女川原子力発電所 2 号炉  
内部溢水の影響評価について  
審査会合における指摘事項の回答

平成 27 年 5 月 14 日

東北電力株式会社

図 4.3 R/B における内部溢水による事象変化 (中性子束)

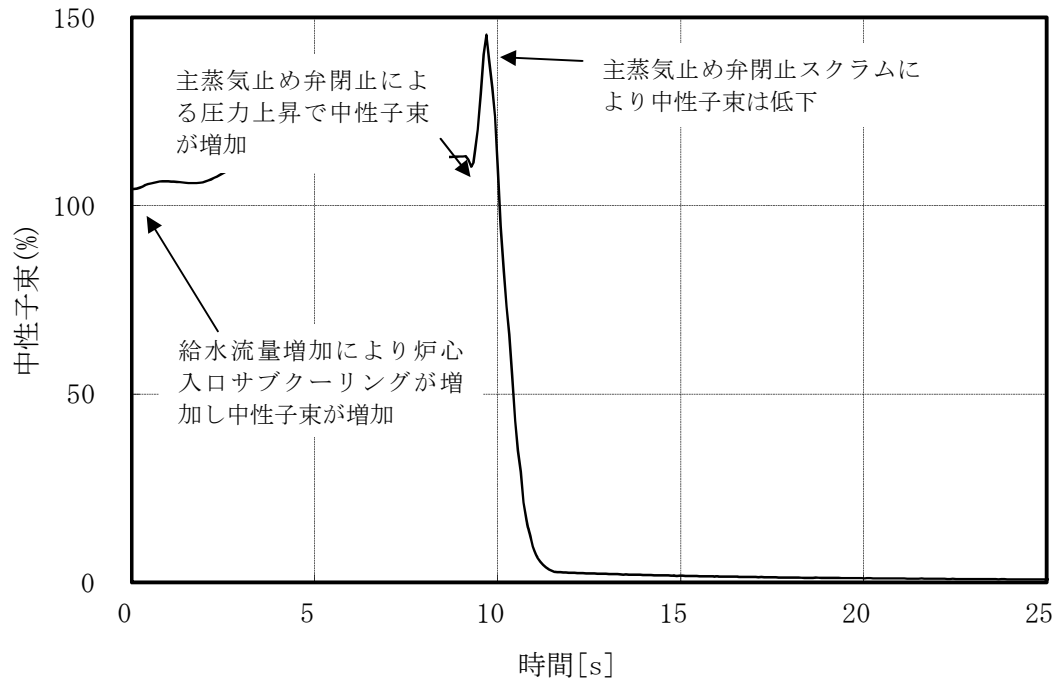
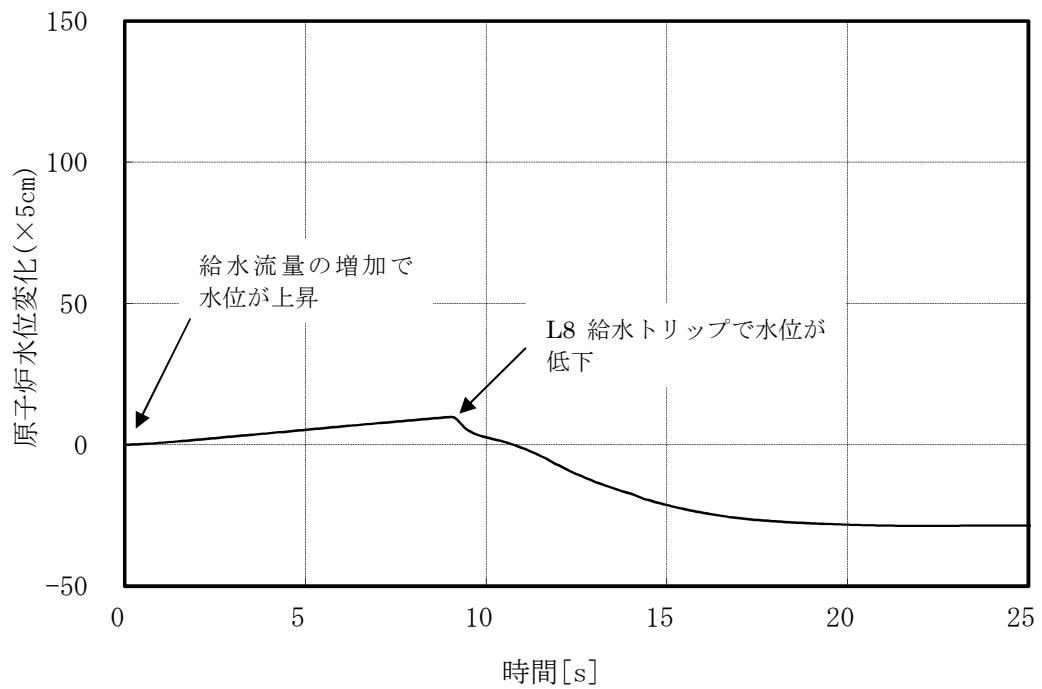
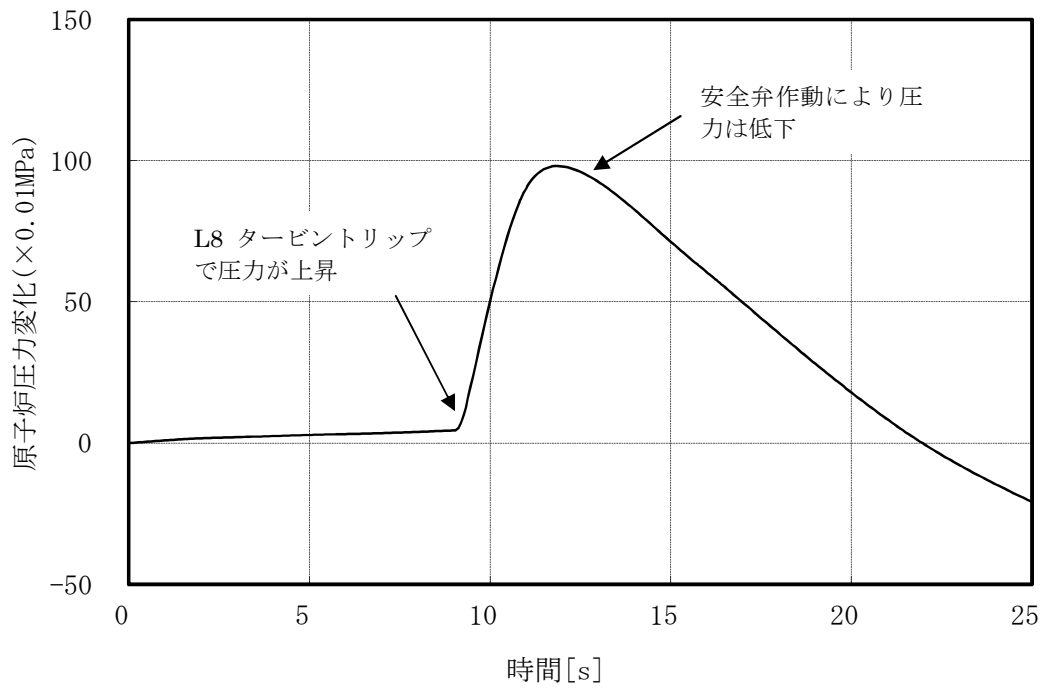
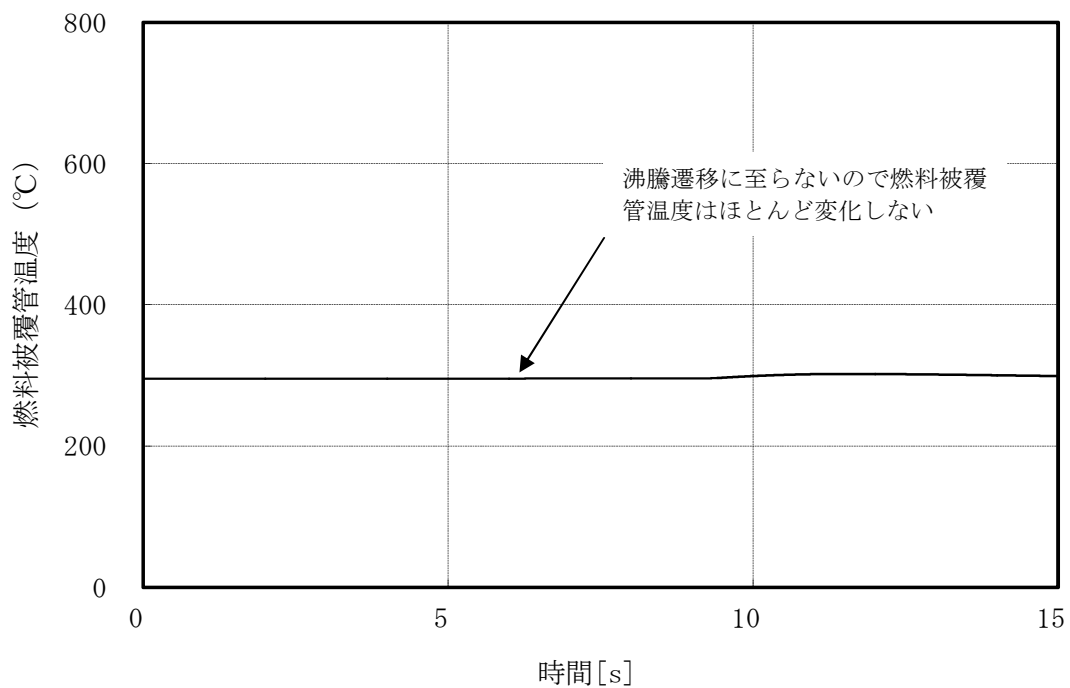
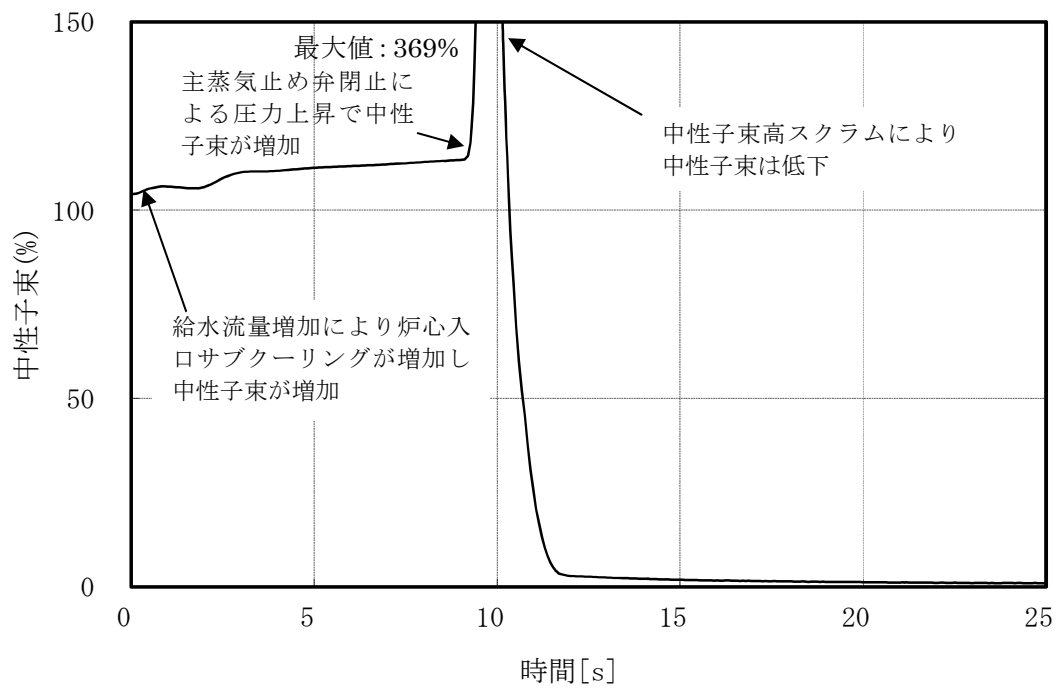
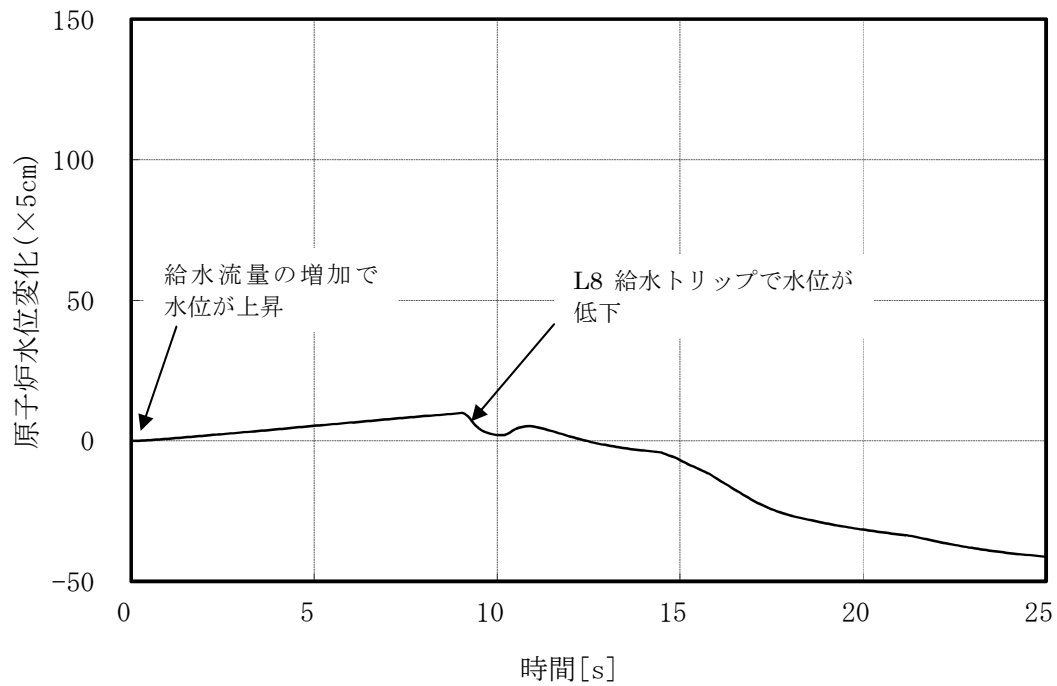
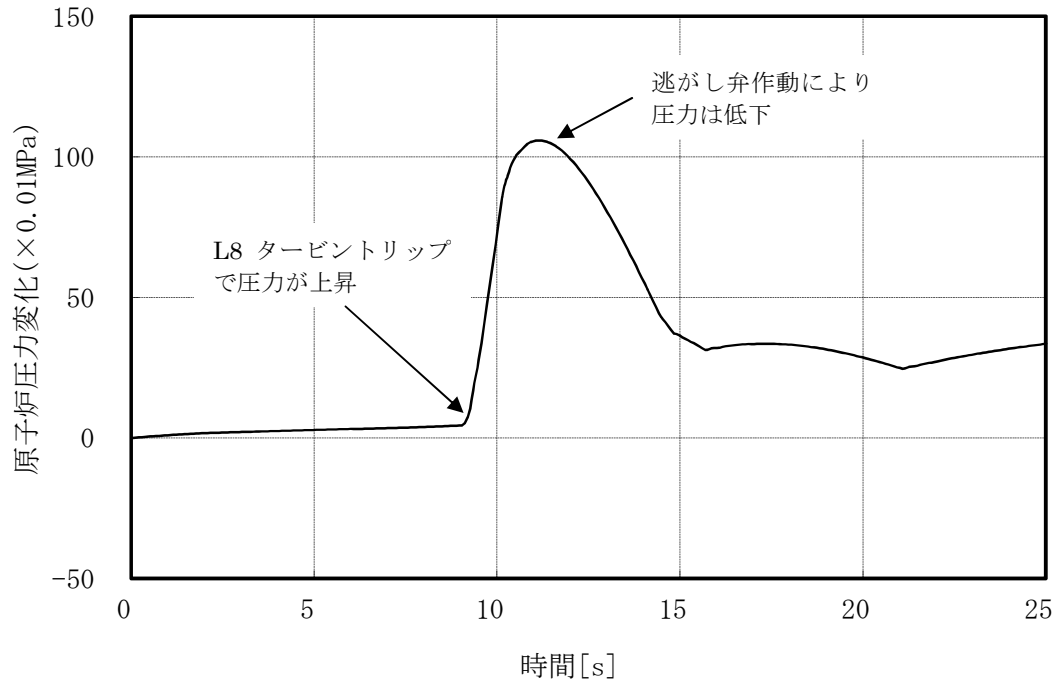
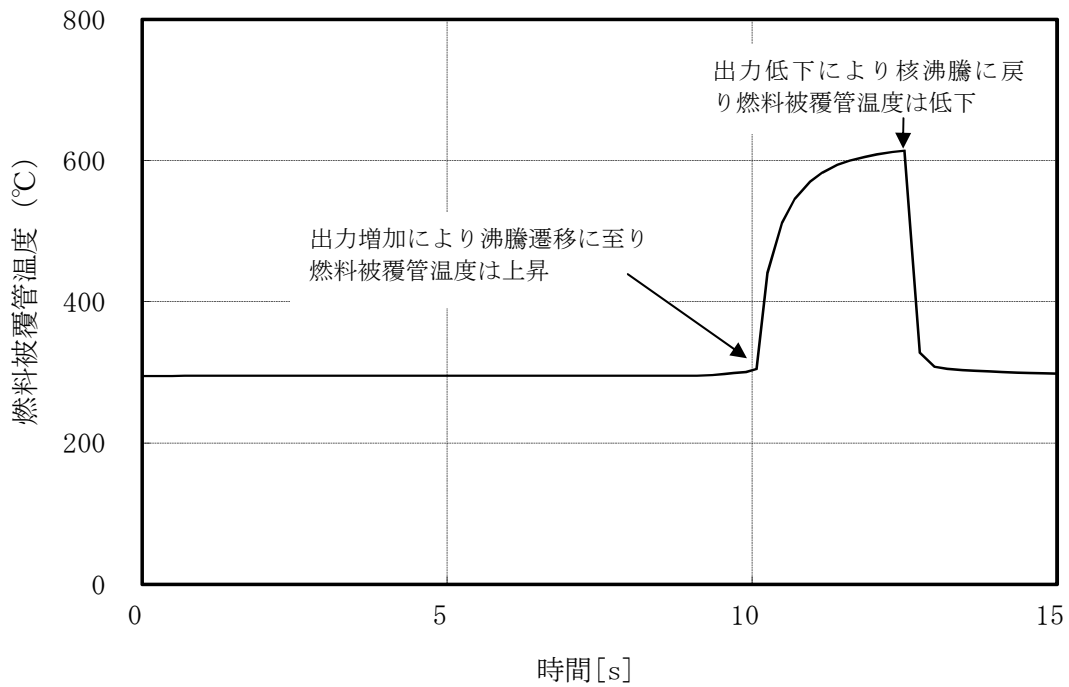
内部溢水時の過渡解析及び事故解析（添付十）において、単一故障の想定の方考え方を明確に文書で示すこと。

溢水により原子炉に外乱が及ぶ事象の選定について、網羅的に検討すること。また、当該事象に対して、単一（ランダム）故障と溢水による故障の2つの故障を想定しても、緩和系の機能が失われないことを説明すること。

R/B 及び T/B での事象、それぞれの結果について事象推移のフローチャート (図 4.1, 図 4.2), 解析結果を表 4.1, 図 4.3~図 4.10 に示す。

図2 原子炉棟給気隔離弁の動作概要図

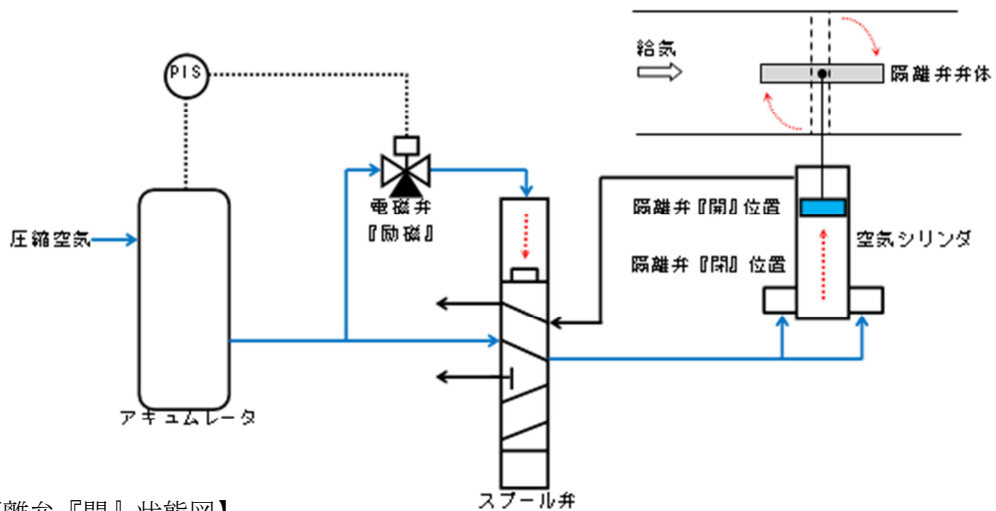
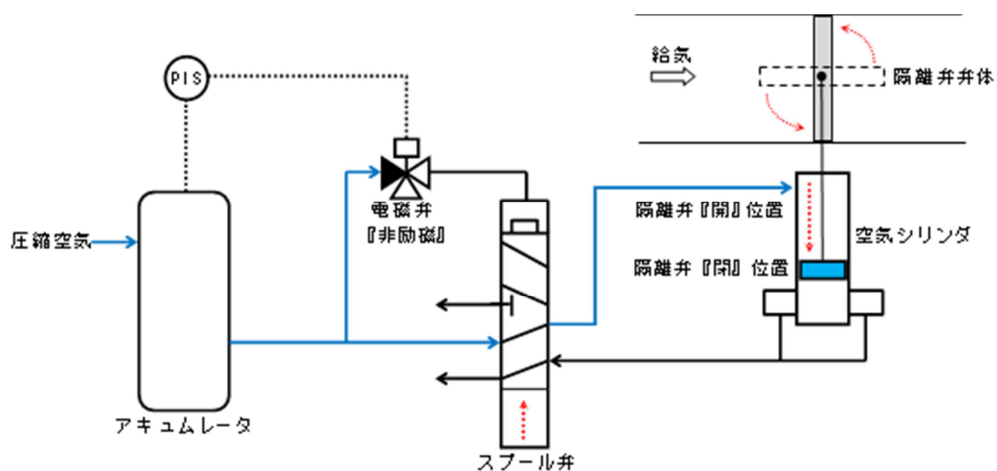
フェイルセーフ機能（フェイルオープン，フェイルクローズ）が，内部溢水に対して喪失しないことを説明すること。

代表例として原子炉棟給気隔離弁の動作概要を図2に示す。当該隔離弁を開動作させる場合は、電磁弁を励磁させ、圧縮空気によりスプール弁を動作させる。これにより圧縮空気供給ループの構成が変化して隔離弁開となり、また開状態が保持される。溢水によって当該弁の動作機能が喪失した（電磁弁が非励磁となった）場合、スプール弁は通常位置に復帰する。これにより圧縮空気供給ループが変化し、隔離弁閉となり、また閉状態が維持される。当該弁に要求される安全機能は閉じ込め機能であることから、溢水により当該弁の動作機能が喪失した場合においても安全機能に影響はない。

- (1) 基本的には端子箱が没水した時点で電源が遮断され、電磁弁が作動し、弁のフェイル動作が完了する（電源が落ちれば誤作動はしない）。
- (2) 没水により電源が遮断されない場合は遠隔操作が可能である。
- (3) 没水により無励磁の箇所が誤って励磁される事象は考えられない。
- (4) 駆動部が没水状態となったとしても、その時点で空気排出を阻害するほどの水頭圧にならないため、空気排気・弁作動は可能である。  
(例 I A系系統圧：約 0.7MPa⇒水頭約 70m)

図 1-1 内部溢水影響評価内容の確認プロセスフロー

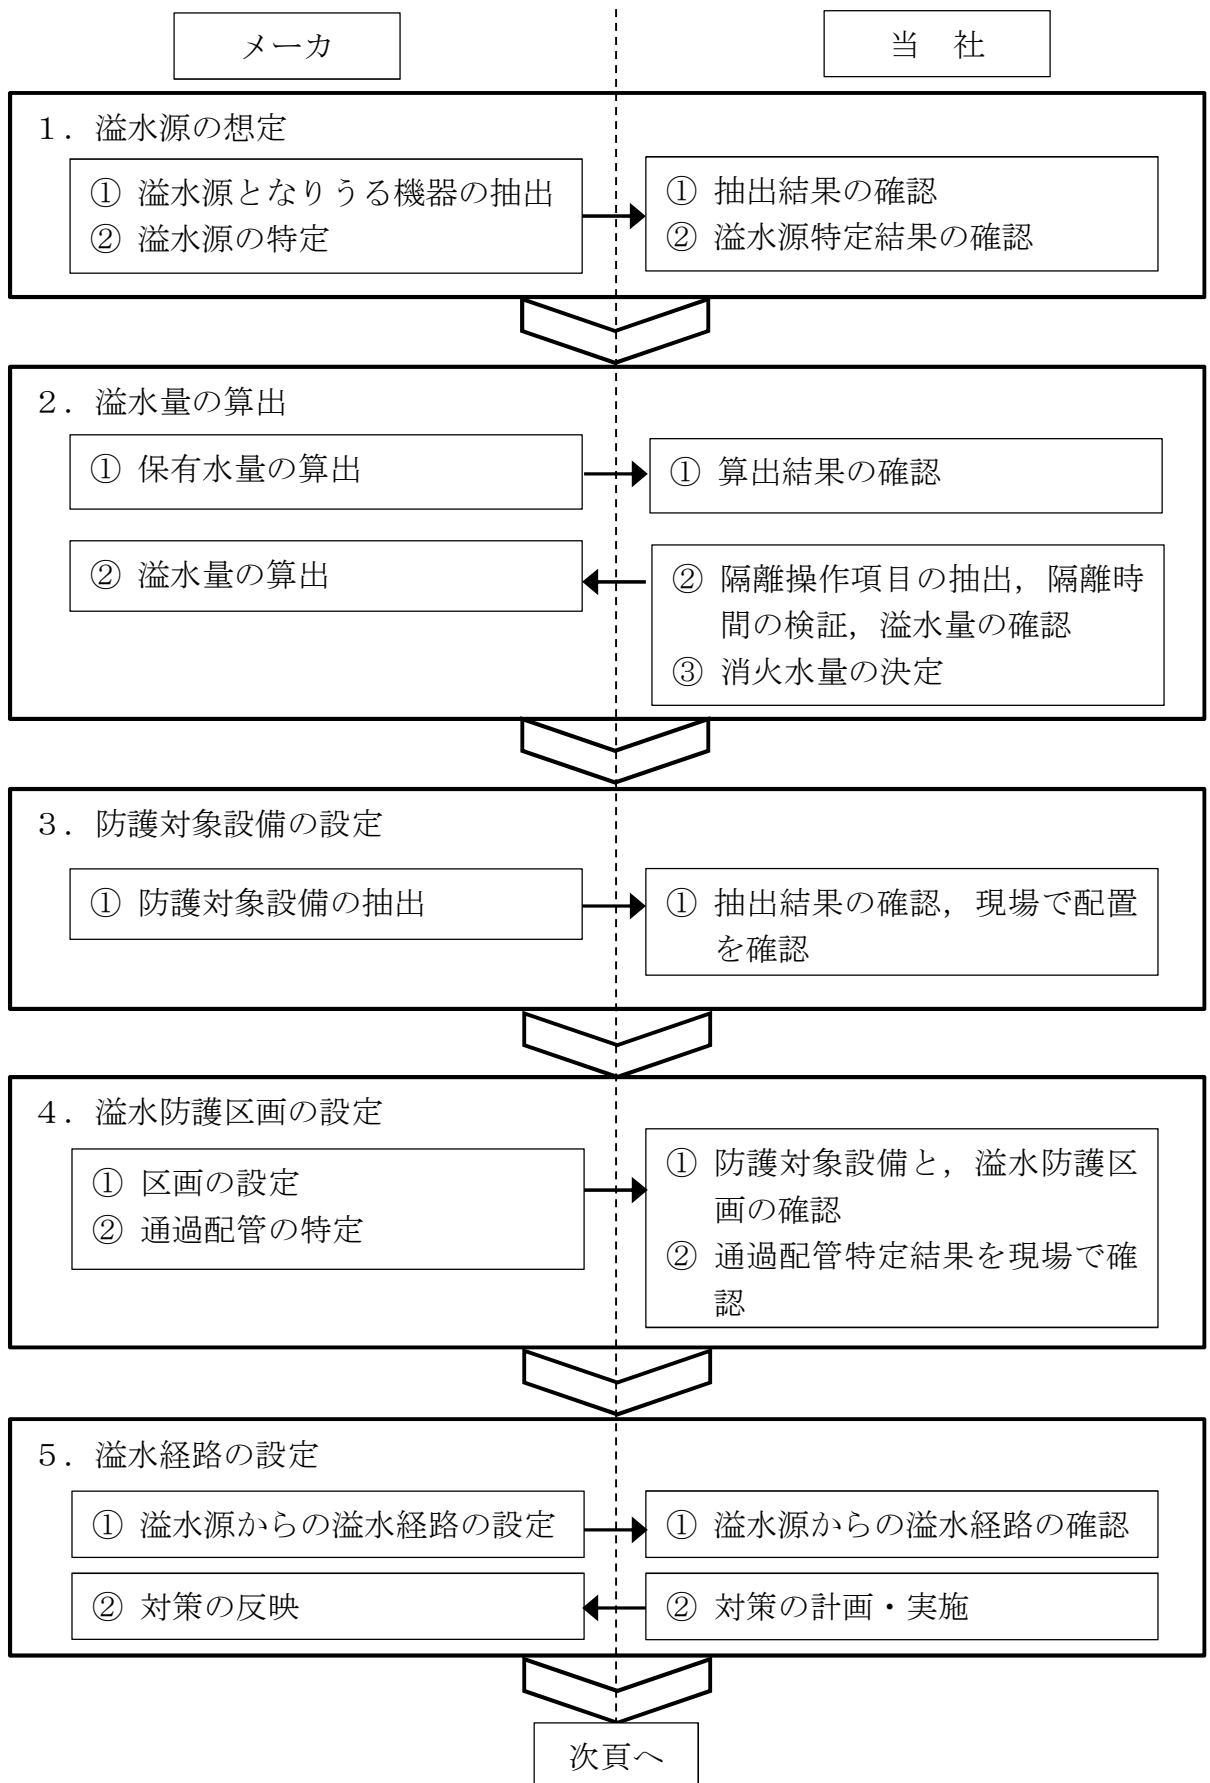
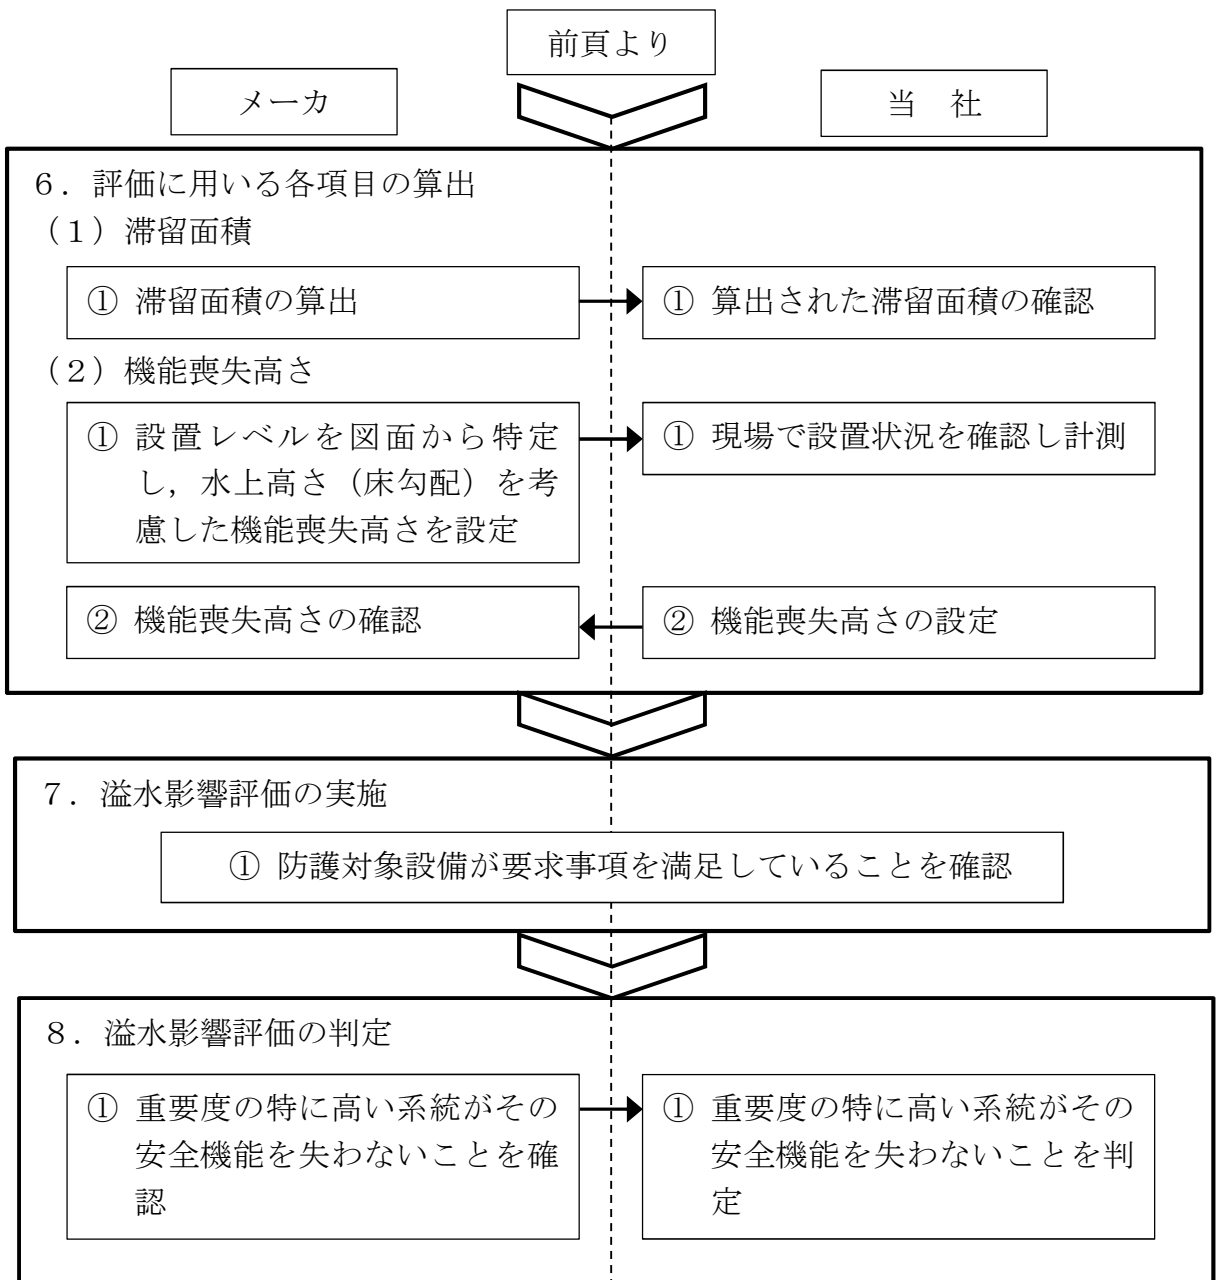
防護対象設備の評価対象の除外理由として、図面からの確認だけではなく現場調査も実施していることを示すこと。

内部溢水影響評価においては、プラントメーカーへ評価委託を実施するとともに、併せて当社で現場確認、図面、設計資料の確認を実施している。具体的には、溢水影響評価に係る溢水源、溢水経路、防護対象設備の機能喪失高さ等を現場状況も含めて確認している。確認のプロセスを図1に、確認内容を表1に示す。
